**RELATÓRIO DE FISCALIZAÇÃO TÉCNICA DOS SISTEMAS DE ÁGUA E
ESGOTO DO MUNICÍPIO DE
SANTA BÁRBARA D'OESTE**

**PRESTADOR: DAE – DEPARTAMENTO DE ÁGUA E ESGOTO DE SANTA BÁRBARA
D'OESTE**

Relatório R4 – Continuação do Diagnóstico e Não Conformidades

Americana, julho de 2015

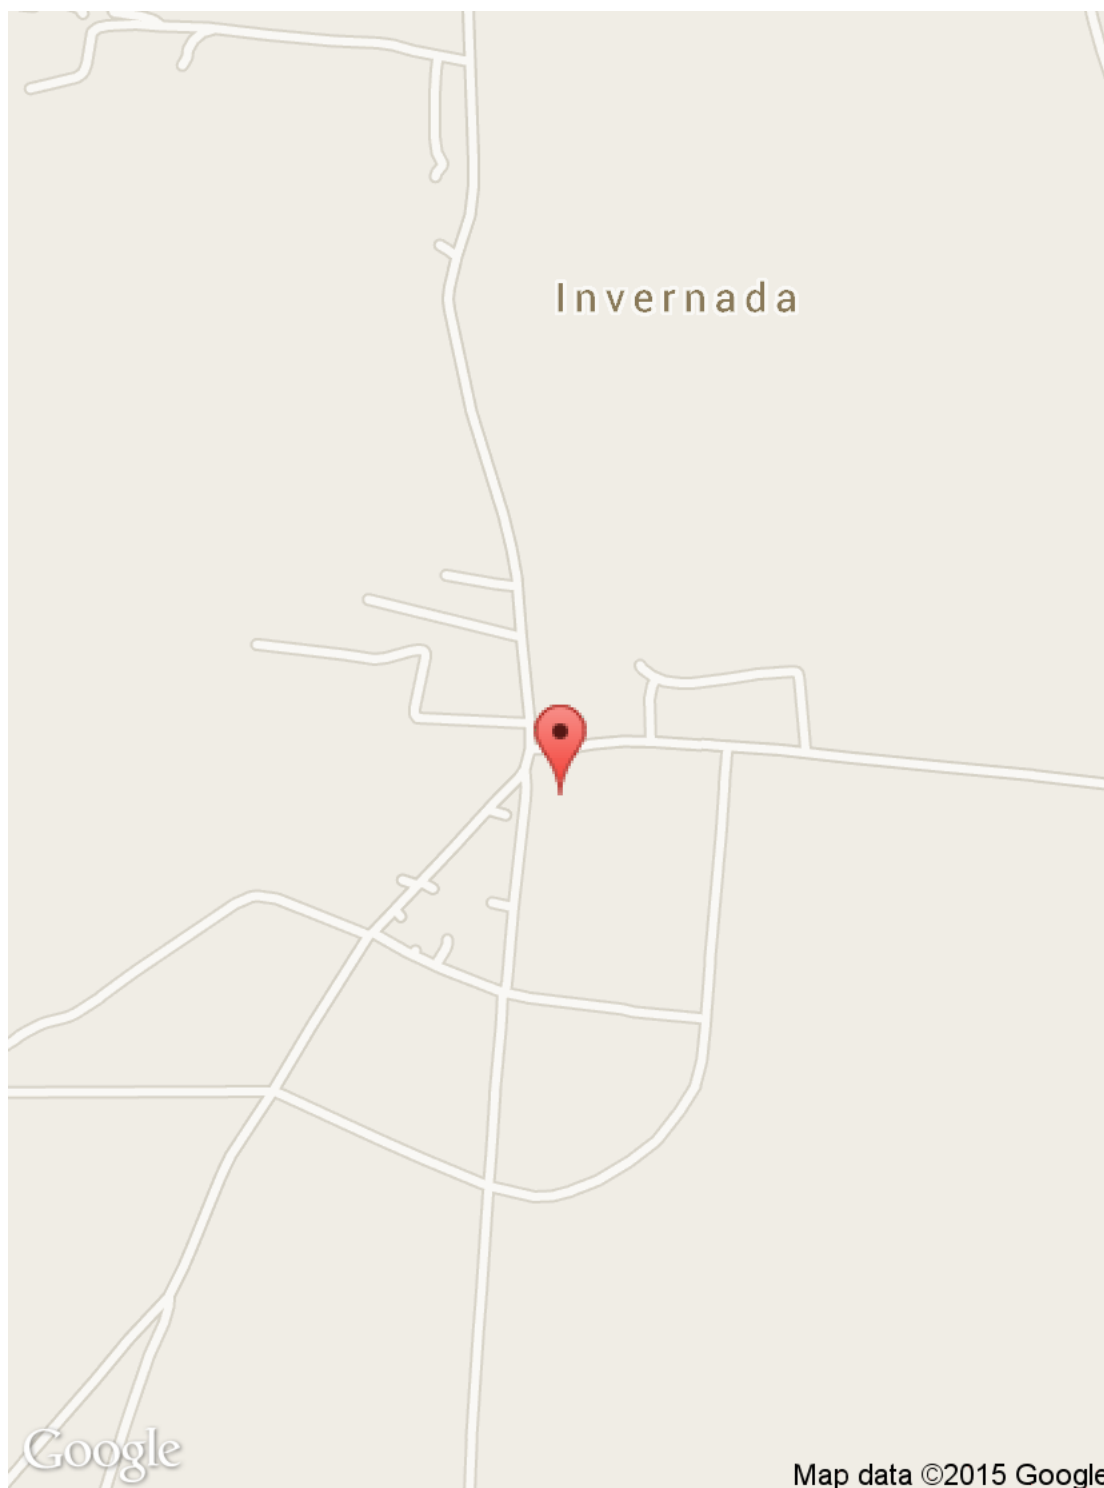
- ✓ Ausência de identificação da área (Art. 2º da Lei Federal 11.445/2007). Prazo: Em até 180 dias

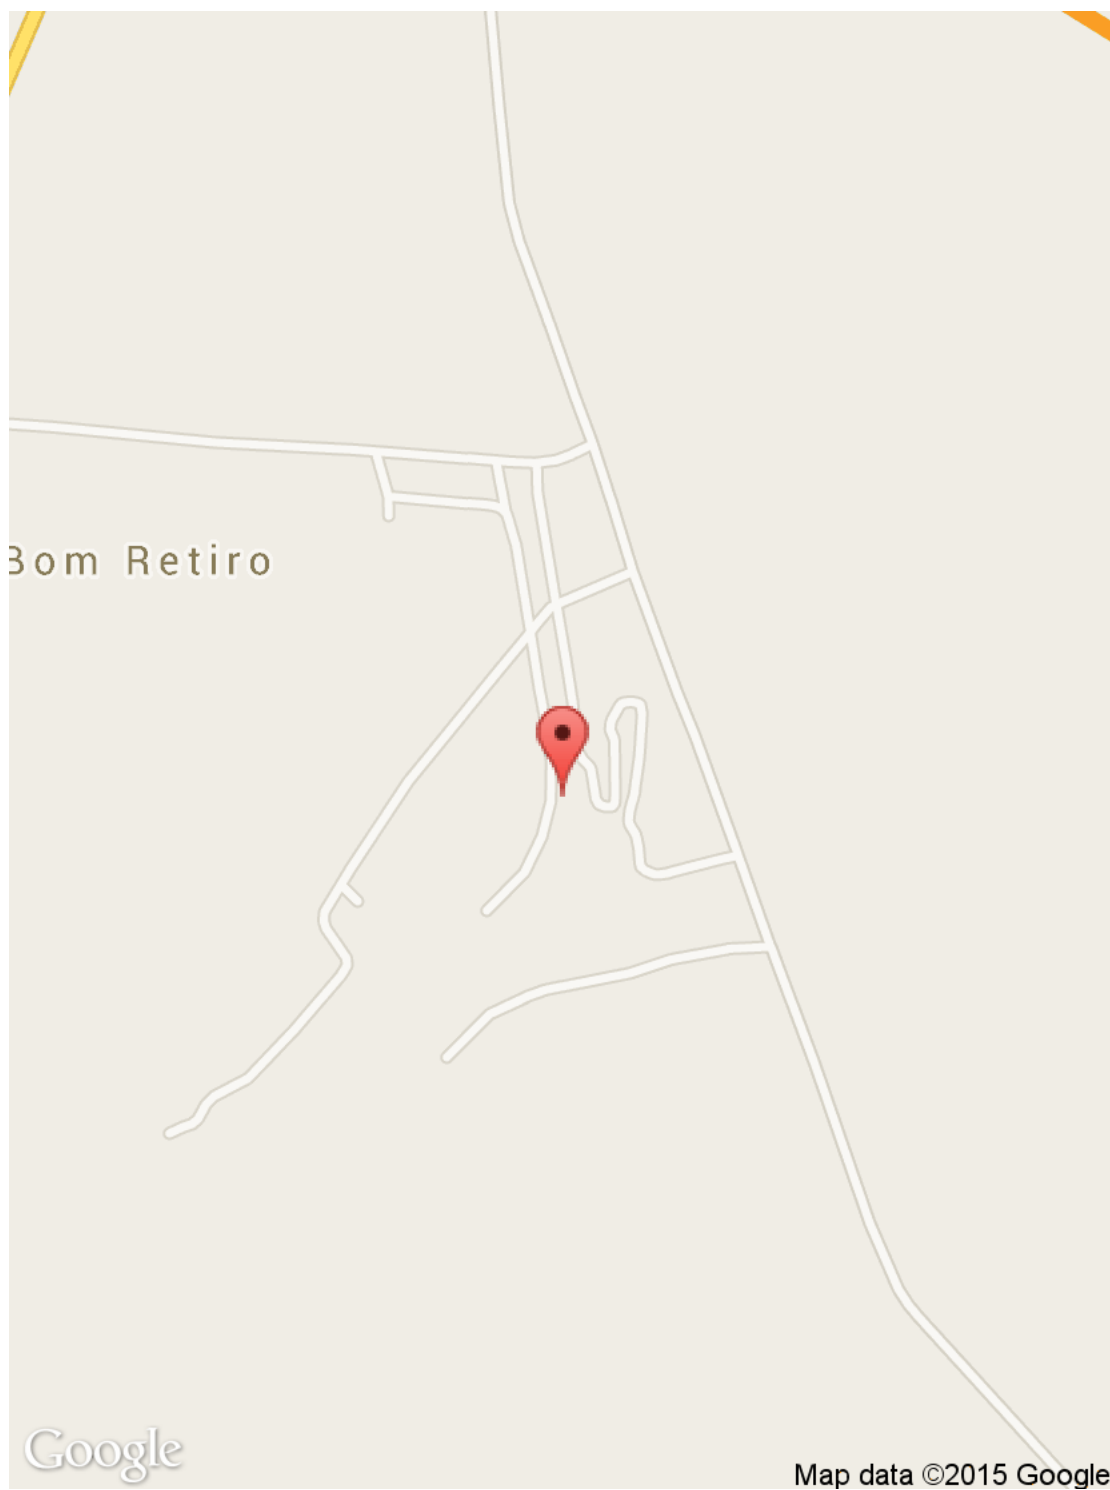
- ✓ Ausência de extintor de incêndio (Art. 10.9 da NR 10 e Art. 23.1 da NR 23). Prazo: Imediato

- ✓ Ausência de identificação da área (Art. 2º da Lei Federal 11.445/2007). Prazo: Em até 180 dias

Informações complementares: Área do poço estava em reforma na ocasião da inspeção, com reconstrução da laje de proteção e isolamento do poço. Desinfecção atual é por Hipoclorito de Sódio, que será alterada para cloração por pastilhas para evitar corrosão nas paredes da casa de química e sistemas.

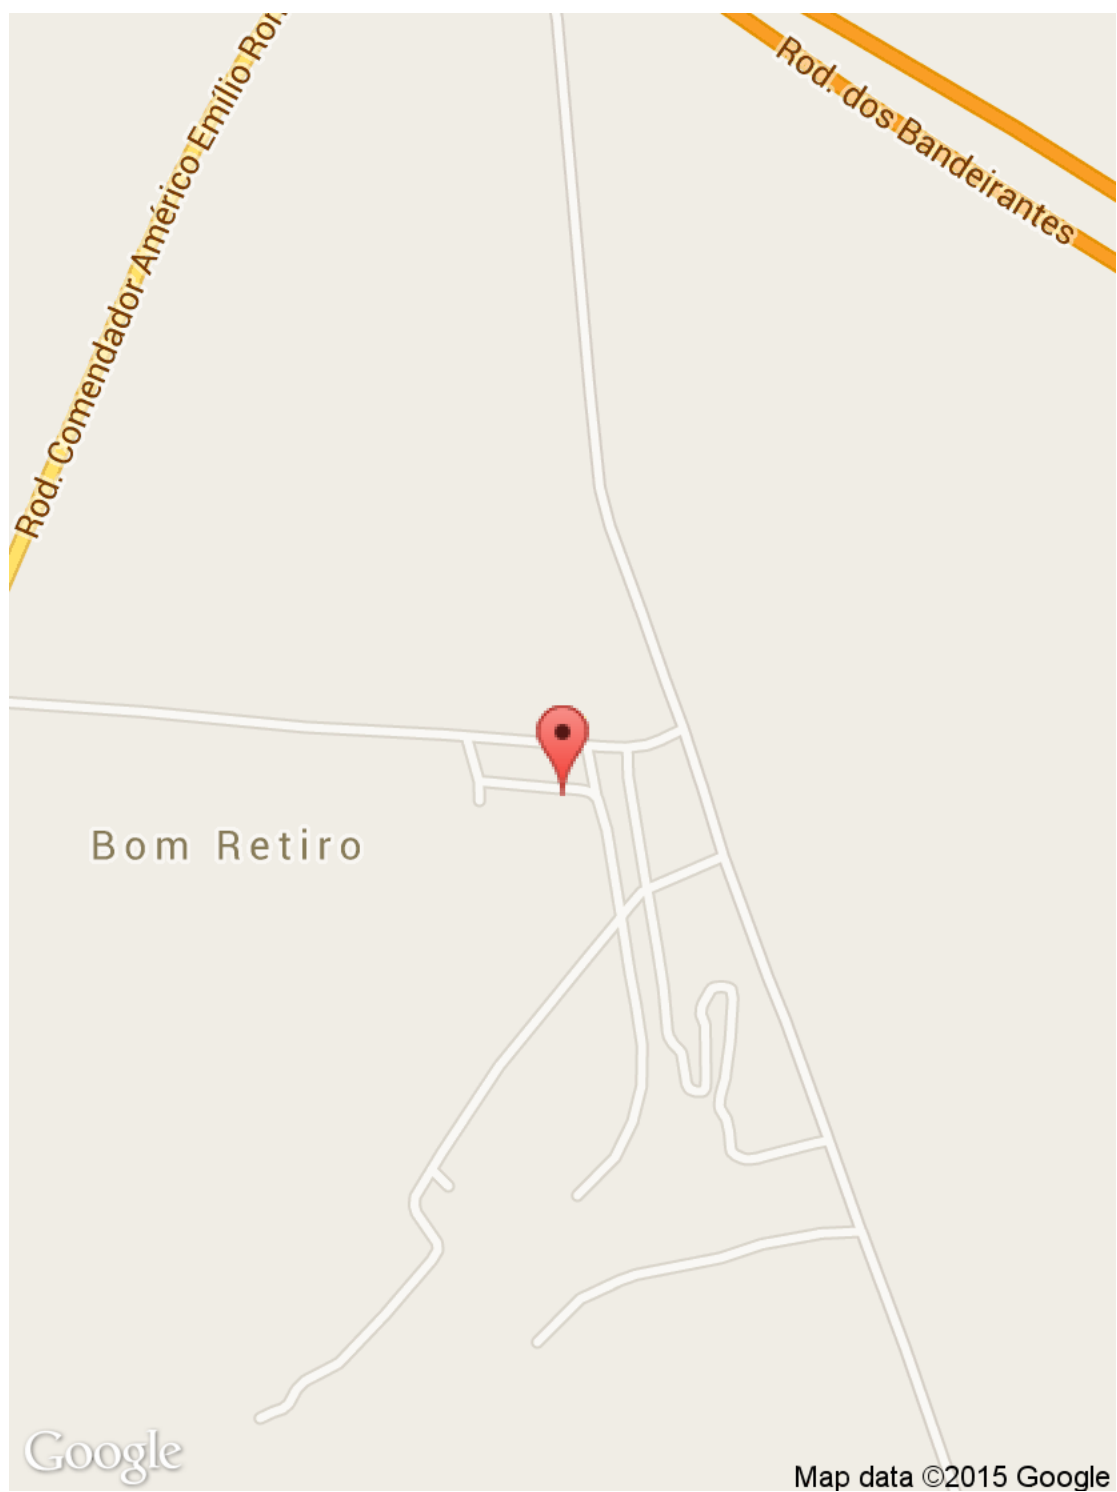
- ✓ Ausência de identificação da área (Art. 2º da Lei Federal 11.445/2007). Prazo: Em até 180 dias

- ✓ Existência de vazamentos aparentes nas instalações (Art. 2º da Lei Federal 11.445/2007). Prazo: Imediato

- ✓ Inexistência de escada de acesso ao reservatório em boas condições de uso (Art. 5.16 da NBR 12217/1994). Prazo: Em até 180 dias

- ✓ Inexistência de guarda corpo na laje de cobertura (Art. 5.16.6 da NBR 12217/1994). Prazo: Em até 180 dias

- ✓ Inexistência de guarda-corpo de proteção na escada externa dos reservatórios elevados (Art. 5.16.6 da NBR 12217/1994). Prazo: Em até 180 dias

- ✓ Inexistência de pára-raios (Art. 5.16.7 da NBR 12217/1994). Prazo: Em até 180 dias

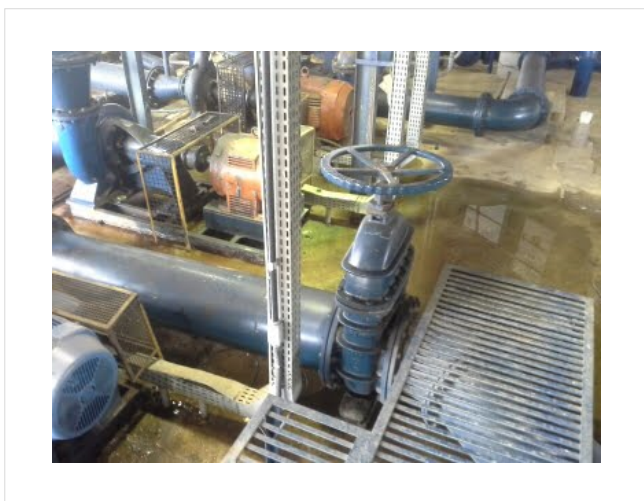
- ✓ Ausência de identificação da área (Art. 2º da Lei Federal 11.445/2007). Prazo: Em até 180 dias

- ✓ Drenagem inadequada de água de lubrificação de gaxetas (Art. 5.5.2.1 da NBR 12214/1992). Prazo: Em até 180 dias

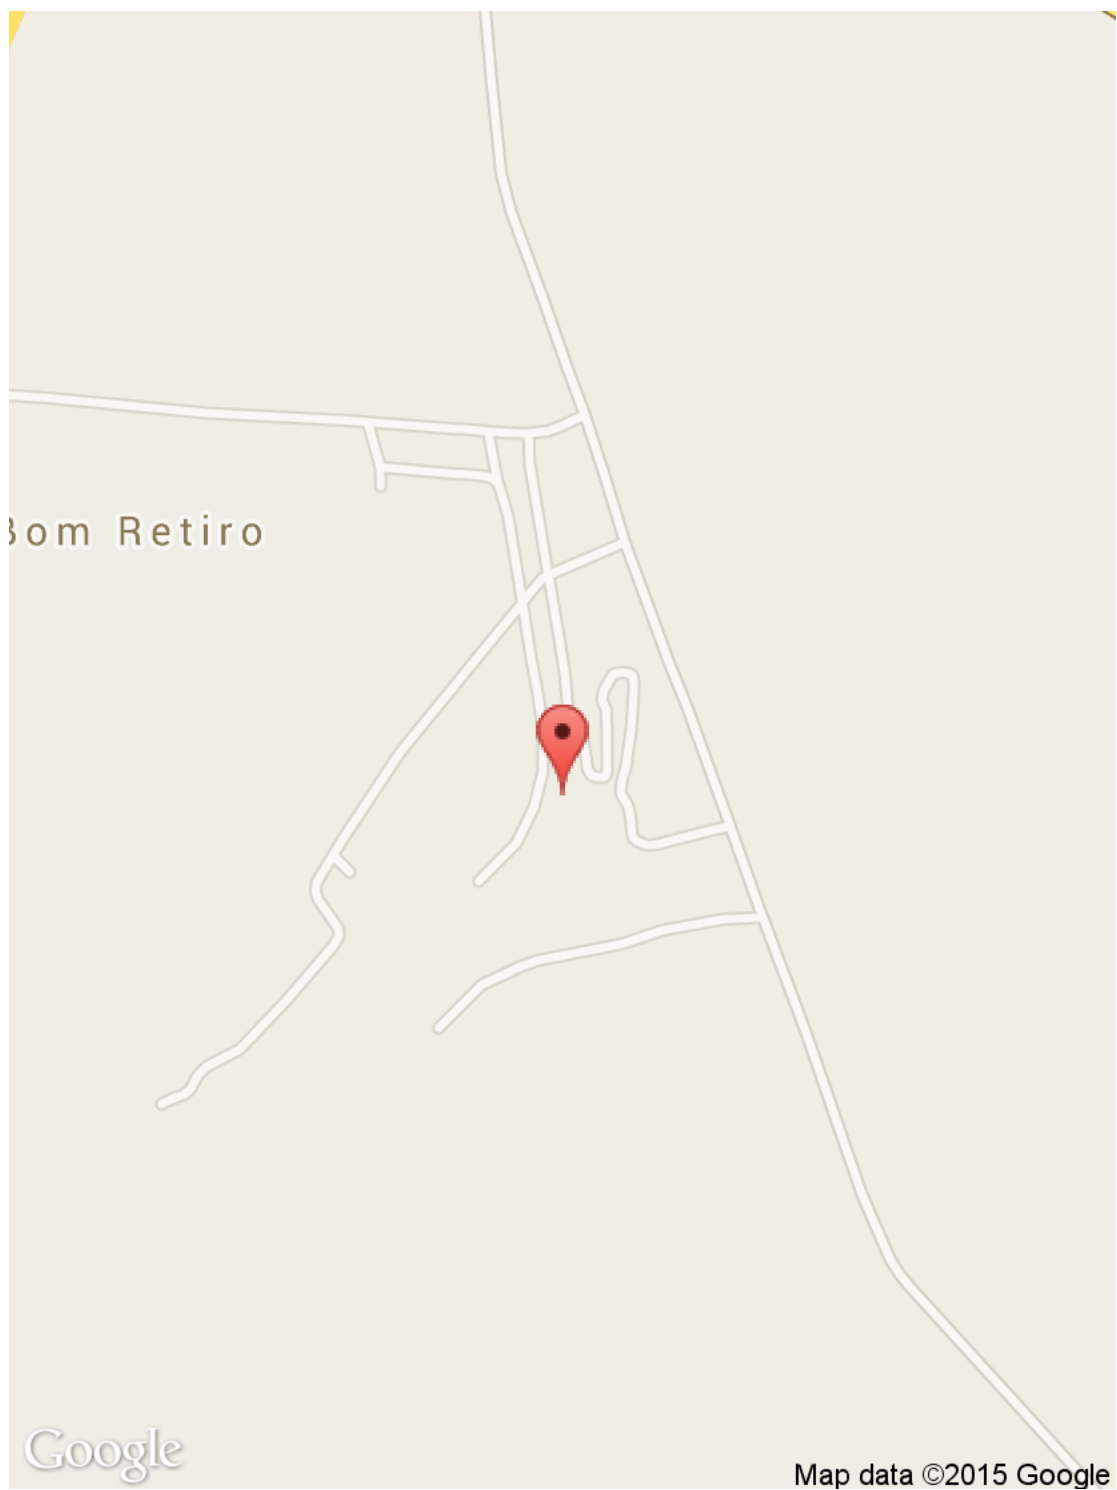
Informações complementares: ETE pequena, que recebe apenas efluentes do Bairro Andorinhas, com volume anual de 16200 m³/ano. Aeração por trompa de vácuo, que incorpora ar do ambiente ao recircular o efluente por bombeamento. O lodo é removido por caminhão limpa-fossa e lançado na ETE Toledos I. Última análise de maio/2015 apresentou DBO de entrada de 286 mg/L e DBO de saída de 19,8 mg/L, com eficiência na remoção de matéria orgânica de 93,1%. Não foram identificadas Não Conformidades.
